**INFORME DE RESPUESTA A LAS OBSERVACIONES EXTEMPORÁNEAS PRESENTADAS A LOS
TÉRMINOS DE REFERENCIA**

CONVOCATORIA N° PAF-ATF-O-054-2017

**OBJETO: CONTRATAR LA “OPTIMIZACION DE LA PLANTA DE TRATAMIENTO DE AGUA POTABLE LA
ESMERALDA PARA LA CIUDAD DE VILLAVICENCIO - META”.**

Imagen tomada de plano MEC_01/08B-14
Resaltada en color rojo por nosotros

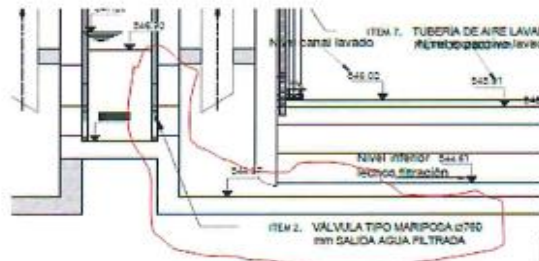
1. **Seq31.01.22** Suministro válvula de mariposa Diámetro 30" (760 mm), fabricadas bajo la norma AWWA C504. Con actuador eléctrico trifásico 220 V AC.

Solicitamos se suministre un detalle técnico de esta válvula, toda vez que en los planos se podría entender que no se trata de una válvula sino de una compuerta deslizante.

1. En los planos se encuentra la información requerida para la elaboración de la propuesta, se tiene además que en efecto, lo que se tienen contempladas son válvulas tipo mariposa con actuador, se recomienda al interesado ceñirse a las especificaciones técnicas de la convocatoria, lo cual coincide con lo mostrado en los planos de diseño.

Imagen tomada de plano MEC_01/08B-14
Resaltada en color rojo por nosotros

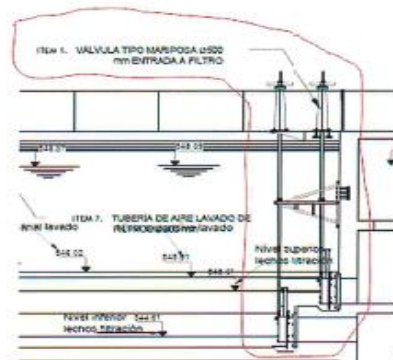
2. **Seq31.01.23** Suministro de válvula de mariposa Diámetro 20" (500 mm), entrada y salida agua de lavado, fabricadas bajo la norma AWWA C504 . Con actuador eléctrico trifásico 220 V AC.

Solicitamos se suministre un detalle técnico de esta válvula, toda vez que en los planos se podría entender que no se trata de una válvula sino de una compuerta deslizante.

2. Se informa al interesado que en los planos se encuentra la información requerida para la elaboración de la propuesta, se tiene además que en efecto, lo que se tienen contempladas son válvulas tipo mariposa con actuador, se recomienda al interesado ceñirse a las especificaciones técnicas de la convocatoria, lo cual coincide con lo mostrado en los planos de diseño.

23.02.02.19 Sistema Solar 3*20Kw

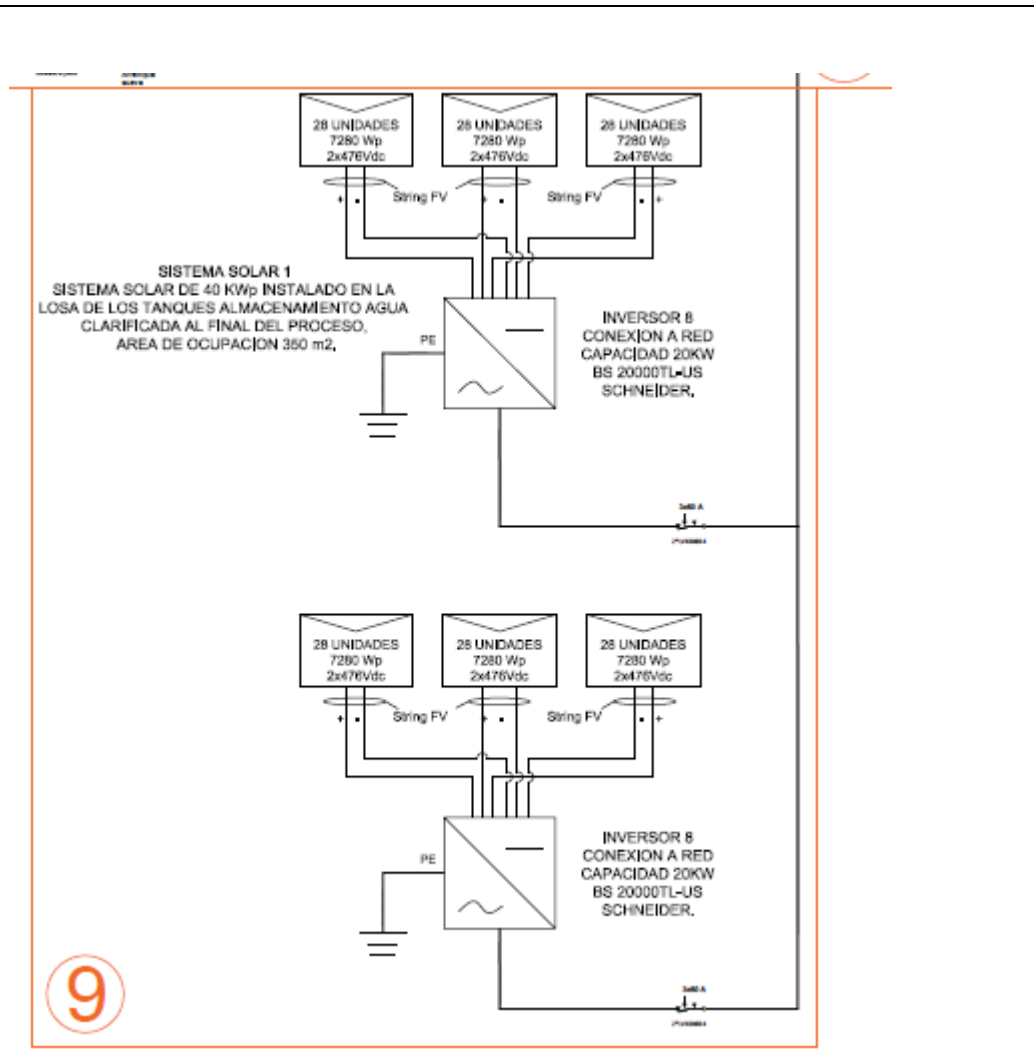
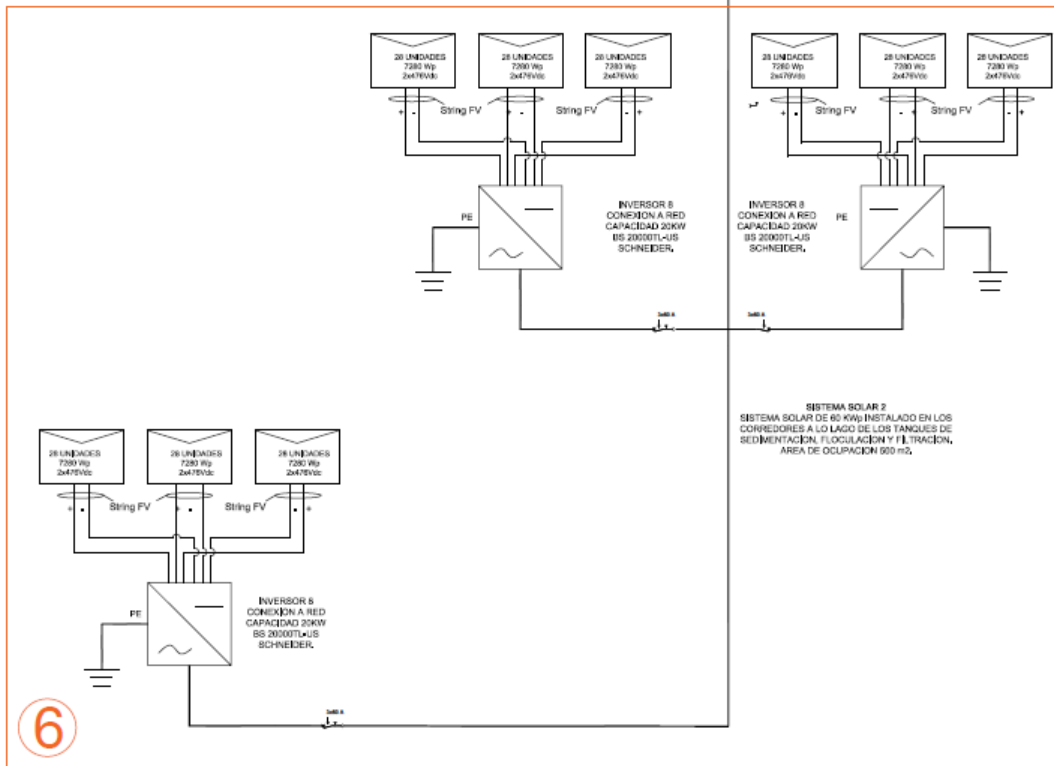
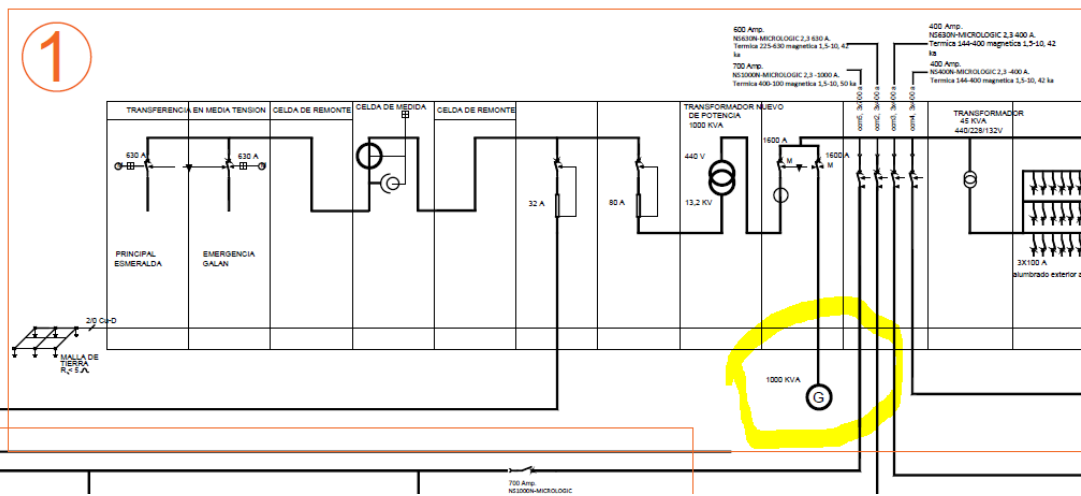
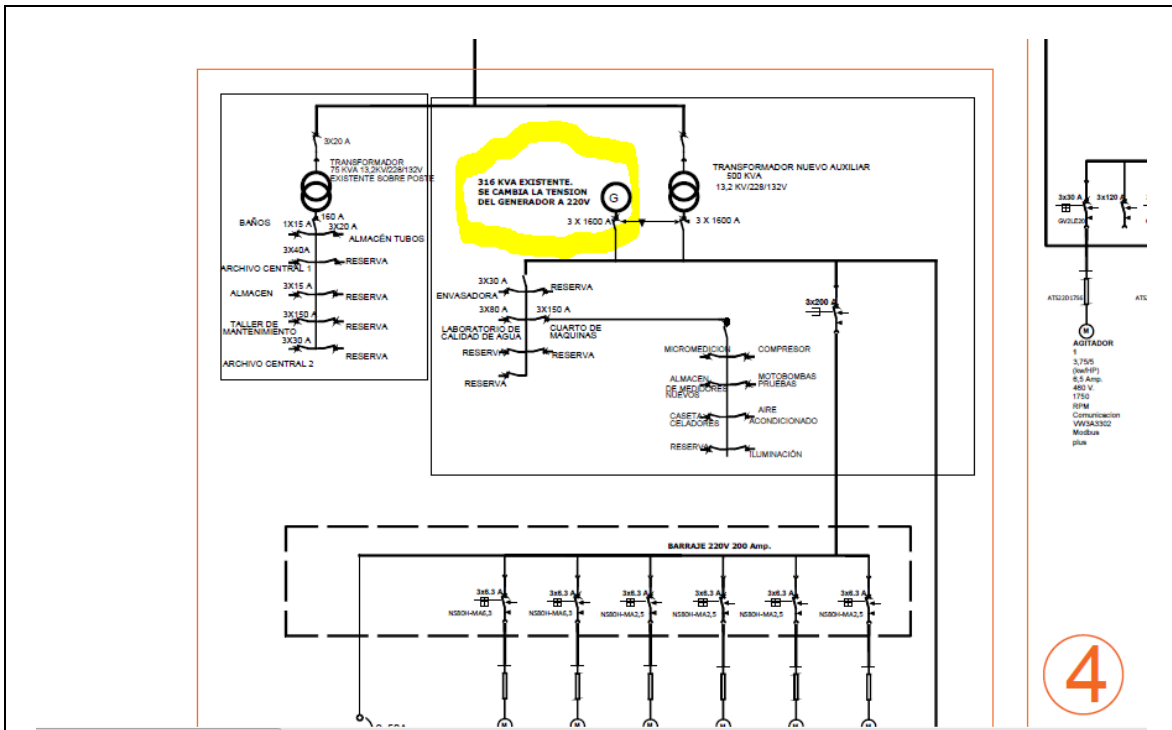
Según las imágenes adjuntas que corresponden a los sistemas de paneles solares, necesitamos saber que circuitos van a alimentar y a través de qué mecanismos se va a realizar dicha alimentación, es decir transferencias automáticas, transferencia manual, alimentación directa, etc.; ya que no existen en el plano general .

Adicionalmente, analizando el plano principal eléctrico notamos dos plantas generadoras de las cuales no hay especificación alguna en el capítulo 23 para ofertar. Agradecemos que se confirmen estas especificaciones técnicas o que se defina si estos no deben ser cotizados dentro del presupuesto oficial.
